272. Verordnung: Änderung der IG-L – Abgasklassen-Kennzeichnungsverordnung

272. Verordnung des Bundesministers für Land- und Forstwirtschaft, Umwelt und Wasserwirtschaft, mit der die IG-L – Abgasklassen-Kennzeichnungsverordnung geändert wird

Abbildung 6

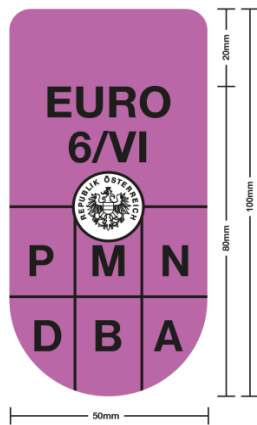
„(7) Für die Kennzeichnung von Fahrzeugen, die in die Abgasklasse „Euro 6“ oder höher fallen, ist die Abgasklassen-Kennzeichnungsplakette gemäß der Abbildung 6 der Anlage 2 zu verwenden.

(8) Für die Kennzeichnung von Fahrzeugen mit einem Alternativantrieb gemäß § 14 Abs. 2 Z 5 ist die Abgasklassen-Kennzeichnungsplakette gemäß der Abbildung 6 der Anlage 2 zu verwenden und der Buchstabe „A“ zu stanzen.“

14. In Anlage 2 wird nach Abbildung 5 folgende Abbildung 6 eingefügt:
